SKURÐUR A-A

SKURÐUR B-B

\\Server\1 - Archives\Arch\Lonsbraut 6\Lonsbraut 6 D\Lonsbraut 6 D - 8 - Sections 100.dwg Mon Mar 25 12:23:38 2002

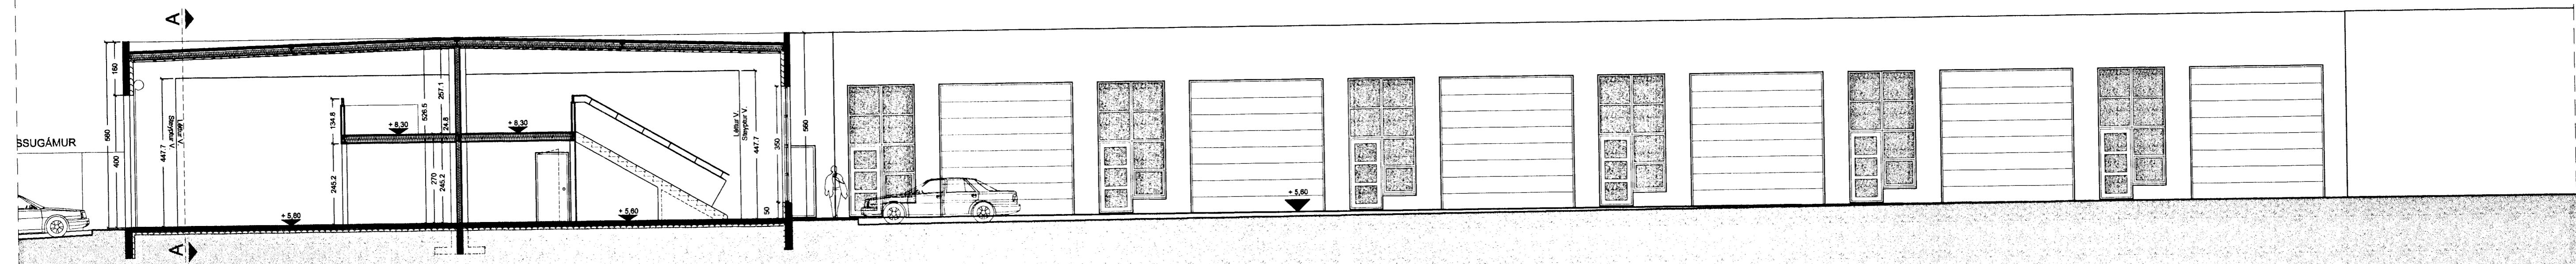
Breyting: 20.03.2002	Víð móbak húsnæms við innveggi í ignærhlutum 0122 og 0120 er komið fyrir penslurafum. Burðarvirki þaks verður stöplur bitar og stálbitar í stað limbrés.
Breyting: 11.03.2002	Pressugámum fækkað úr 3 í 2 og staðsetningu breytt.
Breyting: 28.01.02	Útlið breytt. Í samræmi er innréttingum og innra skipulegi breytt. Byggingarfrýgingu og skilningartíðu breytt. Eignarhlutir mínkaðir og þeim fjölgað.
